**CIRCULAR N° 3**

**LICITACION ABREVIADA N° 32/2018 - EXPTE. TRE-SOF-0000744/2018**

**“LICITACIÓN ABREVIADA NACIONAL PARA LA CONSTRUCCIÓN DE BASE PARA  
PERSONAL DE VÍAS ESTACIÓN GUTIERREZ – LÍNEA ROCA”**

**ACLARATORIA CON CONSULTA**

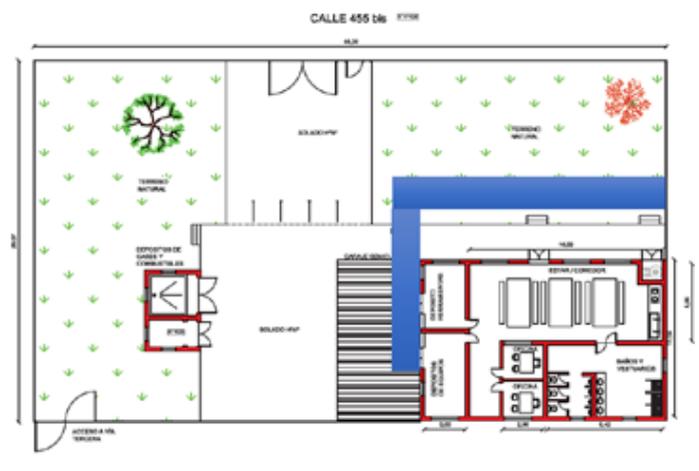
“...En qué sector va la vereda perimetral?...”

“...Vereda perimetral: Podría aclararse el recorrido de esta vereda respecto al edificio o sea la vereda de 1mt de ancho está ubicada entre el edificio y la línea de edificación o sea el edificio está retirado 1mt hacia dentro de la línea de edificación o de ese lado no va vereda...”

La vereda perimetral se ubicará en los accesos. Ver imagen (resaltado en celeste).

La vereda perimetral se ubicará en los accesos. Ver imagen (resaltado en celeste).

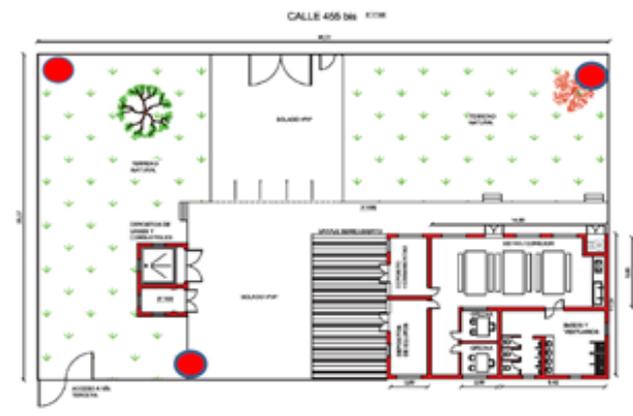
“...Iluminación exterior: se requiere aclarar la ubicación, cantidad y características (altura, largo del brazo, diámetro, etc) de las columnas de iluminación exterior...”

Serán tres (3) columnas de iluminación, metálicas, de 6 metros de altura con artefactos LED. Largo de brazo 0,5 mts. La ubicación se detalla en la imagen a continuación.
